RELATÓRIO DE VISITA TÉCNICA

Projeto: CETRAS - PARACATU

Proponente: Associação de Defesa do Meio Ambiente - AMDA

Local: Paracatu/MG

Antes - Janela sem tela
Autoria: Carolina Rodrigues Bordignon
Data:27/06/2023

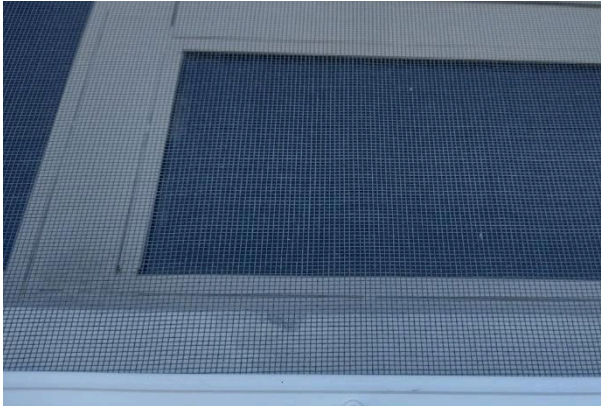
- IEF: Na edificação onde se encontram as quarentenas, constatou-se a necessidade de telar a janela situada no final do corredor, por motivo de funcionalidade (foto 06).

- AMDA: Já estamos tomando providência necessárias para as adequações e solicitamos prazo de uma semana para finalizar a execução.

- **VISITA SEMENTE (29/11/2023)**: Instalada tela metálica na janela no final do corredor.

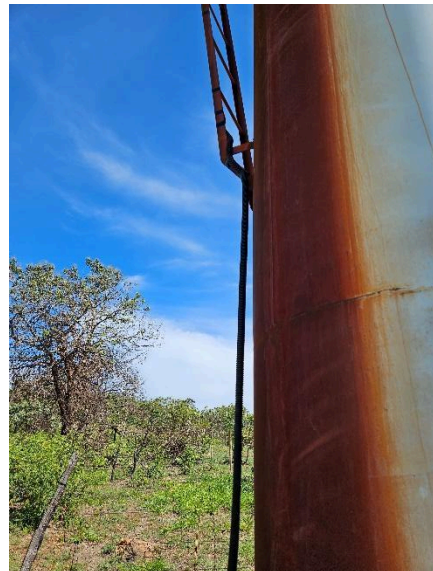
5. Instalação elétrica inadequada na taça metálica (para o acionamento automático de boia).

- **IEE**: Considerando-se o tipo de superfície da caixa d'água e a permanência da fiação sem a devida proteção, ressalta-se a necessidade de isolamento da área e a contratação

de serviço especializado para minimizar, ao máximo, a possibilidade da ocorrência de acidentes. Deverá ser feita uma nova instalação de acordo com a norma técnica aplicável.

- AMDA: Essas medidas já estão sendo providenciadas e solicitamos prazo de prazo de uma semana para finalizar a execução.

- **VISITA SEMENTE (29/11/2023)**: Melhorias realizadas. Fiação passando por dentro de conduíte. Salientamos que a equipe do Semente não possui Engenheiros ou outros especialistas em seu corpo técnico para atestar se a estrutura está de acordo com as normas técnicas estabelecidas e conhecimentos próprios da área.
